Informe Consolidado de Solicitud de Aclaraciones, Rectificaciones y/o Ampliaciones a la Declaración de Impacto Ambiental del Proyecto "Parque Eólico San Carlos"

Nombre del Titular : Wind 5 SpA
Nombre del Representante Legal : PAUL THOMAS HOHF RIVEROS
Dirección : Santa Rosa 575, of. 31

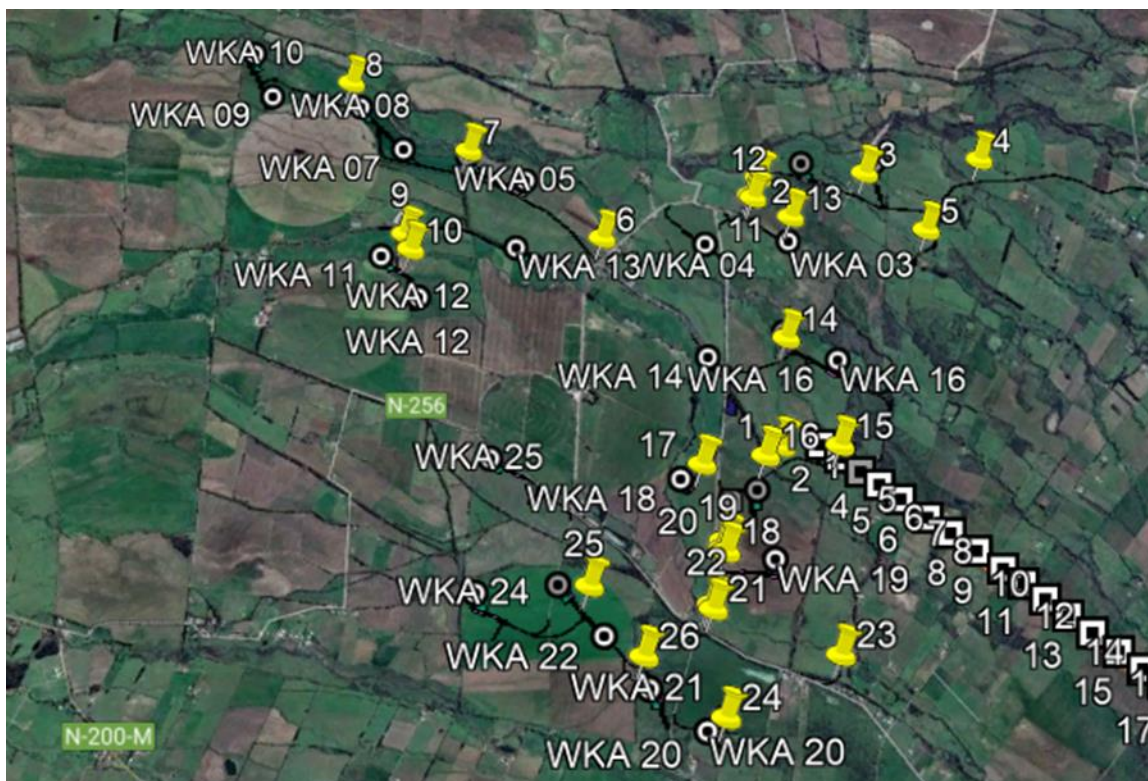
En caso de considerar alguna modificación del cauce descrita en el punto 1 de este documento, la titular del proyecto deberá necesariamente presentar los antecedentes técnicos y formales referentes a dichas obras según el PAS del artículo 156 o 157 del D.S. N° 40 de 2012 del Ministerio de Medio Ambiente. Asimismo, previo a su construcción, la titular del proyecto deberá tramitar sectorialmente el proyecto de modificación de cauce ante la Dirección General de Aguas en conformidad al procedimiento establecido en el párrafo I, del Título I del Libro Segundo del Código de Aguas.

Revisados los antecedentes contenidos en la presentación se concluye que no se acompaña el PAS 156. En efecto, en el “Anexo 3: Permisos Ambientales Sectoriales”, se incluye antecedentes referidos a los PAS: 138, 140, 142, 148 y 160, pero nada se dice respecto del PAS 156, asociado a las modificaciones de cauces naturales y artificiales previstas.
